TRANS/SC.3/WP.3/2002/21 18 April 2002

ОБНОВЛЕНИЕ ЕВРОПЕЙСКИХ ПРАВИЛ СУДОХОДСТВА ПО ВНУТРЕННИМ ВОДНЫМ ПУТЯМ (ЕПСВВП)

<u>Примечание</u>: Ниже секретариат приводит поправки к Правилам ЕПСВВП как они представлены в документе TRANS/SC.3/115/Rev.2, предварительно согласованные Рабочей группой в ходе ее двадцать второй сессии (TRANS/SC.3/WP.3/44, п.п. 4, 9, 10, 12, 14 и 15).

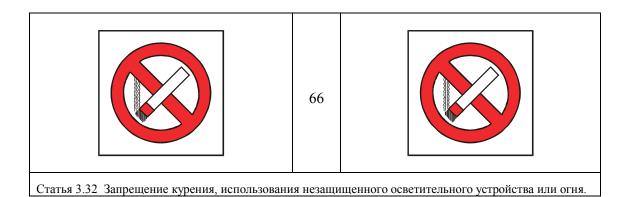
Изменить рисунок 66 следующим образом:
